**Staatliches Amt
für Landwirtschaft und Umwelt
Westmecklenburg**

**Einwendungsbearbeitung -
Antrag auf Genehmigung gem. §§ 4 und 10 BImSchG für das Vorhaben „Errichtung und Betrieb von 5 Windkraftanlagen“
(WKA Alt Krenzlin) der naturwind schwerin GmbH, Schelfstraße 35, 19055 Schwerin**

WKA Alt Krenzlin (5 WKA) - Aktenzeichen: StALUWM-51-4631-5711.0.1.6.2G-76001

Abbildung 1: Brutverbreitung der Nachtschwalbe im Jahre 2007 auf dem Truppenübungsplatz Lübtheen (Quelle: FUCHS et al. 2011).

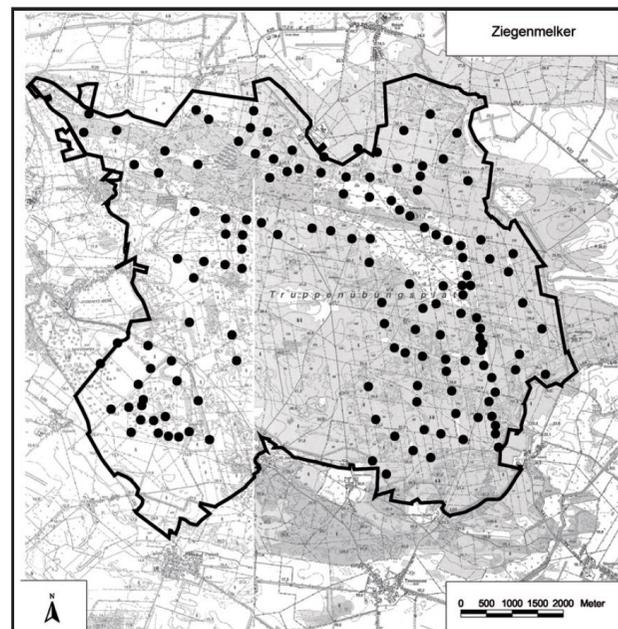
3 Schutzgut Tiere, Pflanzen und die biologische Vielfalt		
3.1 Auswirkungen auf Schutzgebiete		
3.1.1	<p><i>SPA DE 2733-401 Lübtheener Heide: für dieses in unmittelbarer Nähe des beplanten Gebietes liegende Vogelschutzgebiet sei zwingend zu beachten, dass es eine herausragende Bedeutung als Brutgebiet für den Ziegenmelker hat (Quelle: Fuchs, Höhnisch, Melter, Eggers: Brutvogelerfassung auf dem TÜP Lübtheen). Das Gebiet sei als Quellgebiet (Source-Gebiet) für die Population in Norddeutschland hochbedeutsam. Der Ziegenmelker sei eine TAK Brutvogelzielart. Es handele sich um eine Vogelart, die empfindlich auf Windkraftanlagen (Geräusche) reagiert. So sei die Errichtung eines Windkraftgebietes, auch in weiterer Entfernung um dieses Vogelschutzgebiet obsolet und hätte überregionale negative Auswirkungen auf diese hoch gefährdete Art, die z.B. in Schleswig-Holstein verschwunden sei. (Koop, letzter Abschnitt)</i></p>	3, 4, 6, 8, 9

Nach AAB (2016) ist für die Nachtschwalbe zur Vermeidung von Störungen die Einhaltung eines 500 m Sicherheitsabstandes zwischen WEA und regelmäßig genutzten Brutrevieren erforderlich. Brutvorkommen des Ziegenmelkers im 500 m Umkreis um die geplanten WEA wurden bei den Kartierungen nicht festgestellt.

Als Bruthabitate werden vor allem lockere Koniferenwälder und –forste mit niedrigen Schonungen, Kahlschlägen und Windbrüchen sowie militärische Übungsplätze besiedelt (u. a. KLAFS & STÜBS 1987, BAUER & BERTHOLD 1996).
